Despacho de Ingeniería Civil y Arquitectura

DI CTAMEN DE REVISION ESTRUCTURAL

De acuerdo a la solicitud realizada por personal de la guardería U-0359 y derivado del sismo ocurrido el 19 de septiembre del año en curso a las 13:14:40 horas, con epicentro 12 km al suroeste de Axochiapan, Morelos. se realiza una visita al inmueble ubicado en Av. del Palmar No. 204 Polígono II Fraccionamiento El Grande Colonia Aquiles Serdán C.P. 42034 de ésta ciudad, para determinar si el inmueble mencionado sufrió algún daño de tipo estructural.

Elementos estructurales (fisura en trabe) (Detalle No. 1)
Salón usos múltiples Lactantes

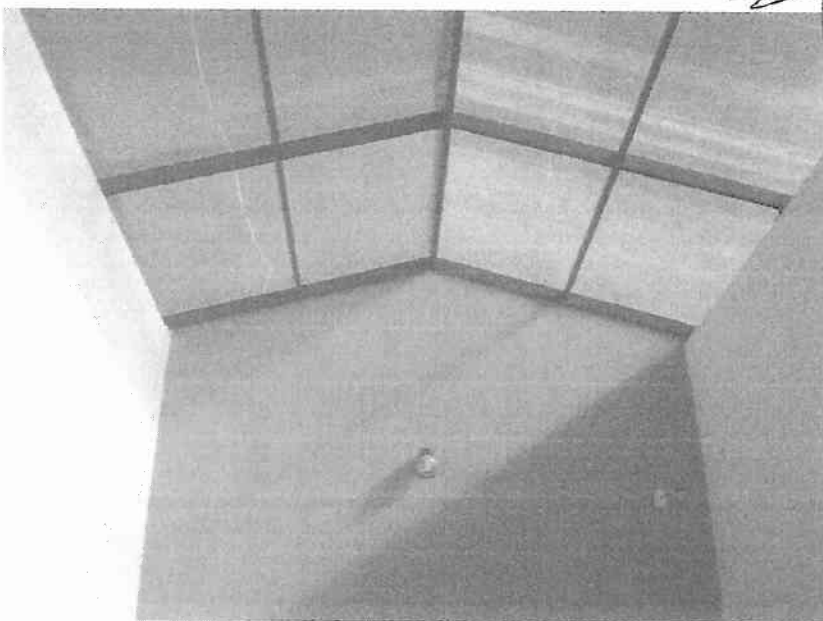
- No se observa ningún asentamiento diferencial en pisos del inmueble (fisuras), tanto en planta baja como en planta alta.
- En elementos verticales (columnas) no se presentan fallas de consideración, por cortante o tensión diagonal (fisuras).
- Se presentan falla por cortante (fisuras) en una sola viga o trabe principal menor a 1 mm. de espesor, misma que al realizar la revisión se determina que ya existía con anterioridad debido a que se encuentra reparada previamente, sin embargo se hace la recomendación pertinente. (Ver detalle No. 1).

Con base el recorrido a las instalaciones del inmueble se recomienda dar el mantenimiento correspondiente a todas las fisuras antes descritas en ambos niveles, éstas servirán de testigos para eventos y revisiones posteriores.

Elementos estructurales (fisura en unión trabe-columna)
Maternal "B2" (Detalle No. 2)

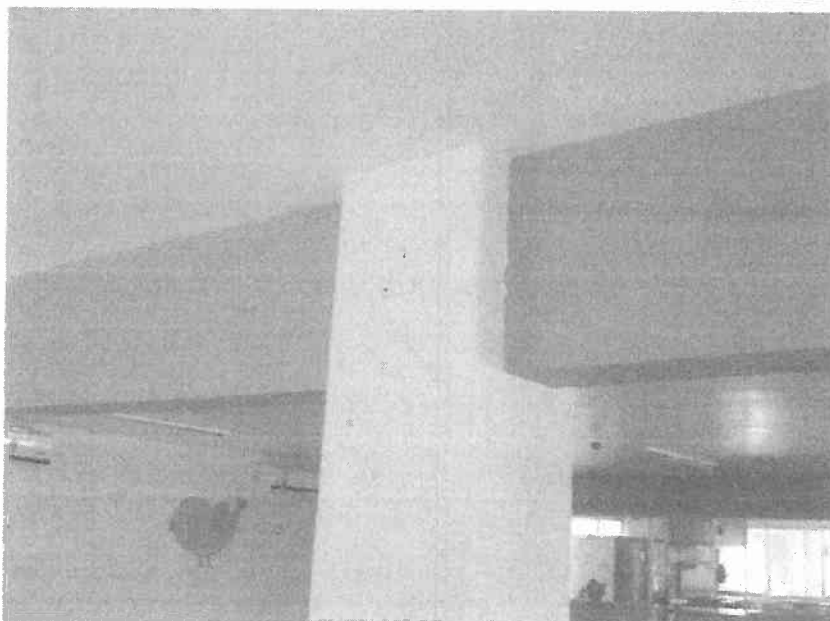
- Se presentan algunas fallas por asentamiento diferencial menores a 1 mm. de espesor, en algunos muros divisorios de block, algunas preexistentes y otras que se acaban de presentar, se hace la recomendación correspondiente.
- Se observa una falla en unión trabe-columna menor a 1 mm. de espesor, en planta baja, en el área denominada como Maternal "B2", (Ver detalle No. 2).
- Se presentan fallas (fisuras) menores a 1 mm. de espesor en el acabado final de los losas debido a flexión o asentamiento diferencial de ambos niveles construidos, se hacen recomendaciones.
